Fecha de edición	12/12/2018
N° de documento	SUPAIR_2018/12/002
Número de página	1 / 2

Noticias de seguridad

OBJETO: Silla ACRO BASE

Desgarro de las cintas de ajuste laterales.

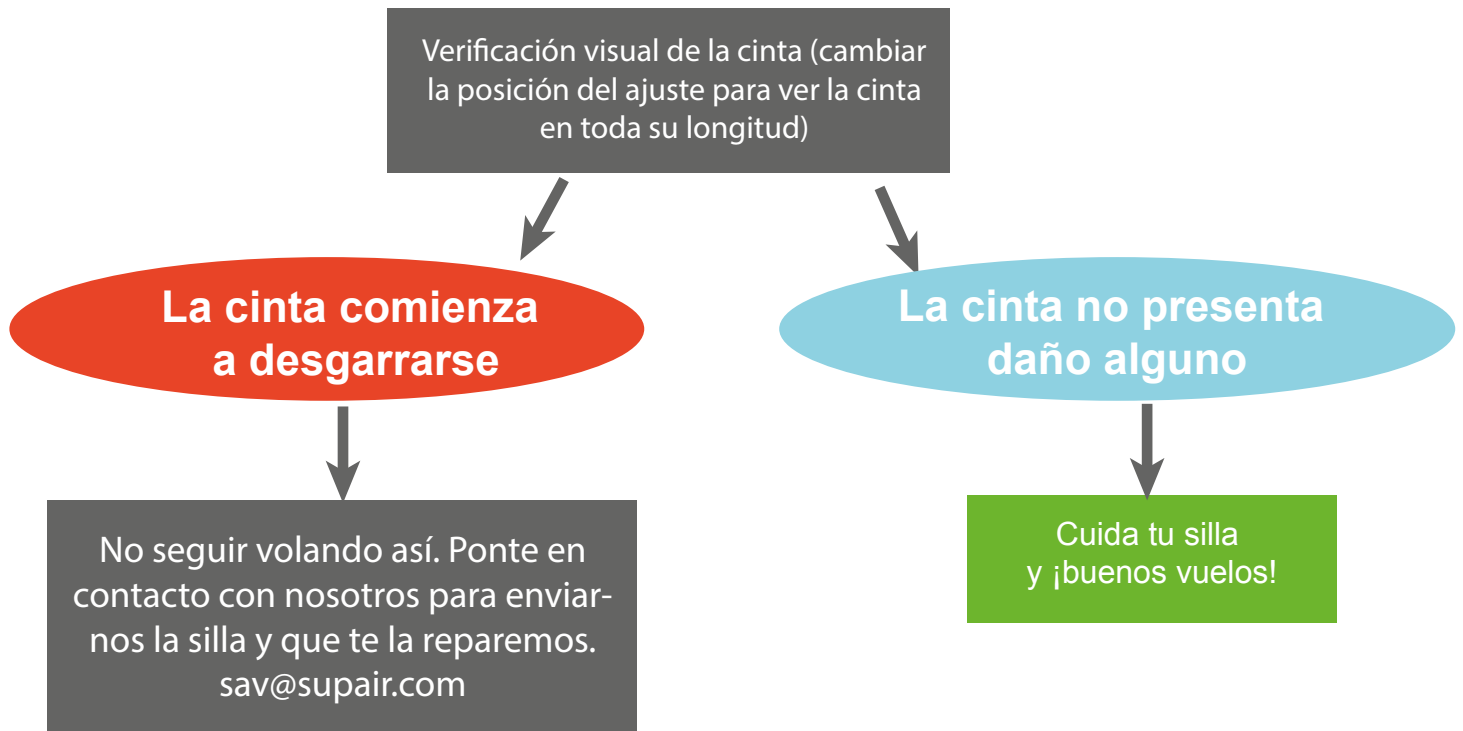
Es posible que la cinta lateral superior con la que se regula la inclinación del respaldo se vea cortada por la hebilla mediante la que se ajusta dicha cinta.

Con el uso puede producirse un desgarro de la cinta lateral superior del ajuste de la inclinación del respaldo. Este desgarro puede llegar a romper la cinta.

Esta cinta no concierne a la estructura de la silla, pero, si se rompe, puede hacer que se desestabilicen los apoyos del piloto y la silla se vuelva incómoda, sobre todo si la segunda cinta de regulación no está ajustada.

Eso podría igualmente dar lugar a una pérdida de referencias y apoyos que podrían tener consecuencias en ciertas fases del vuelo.

PLAZO : La verificación debe hacerse de inmediato
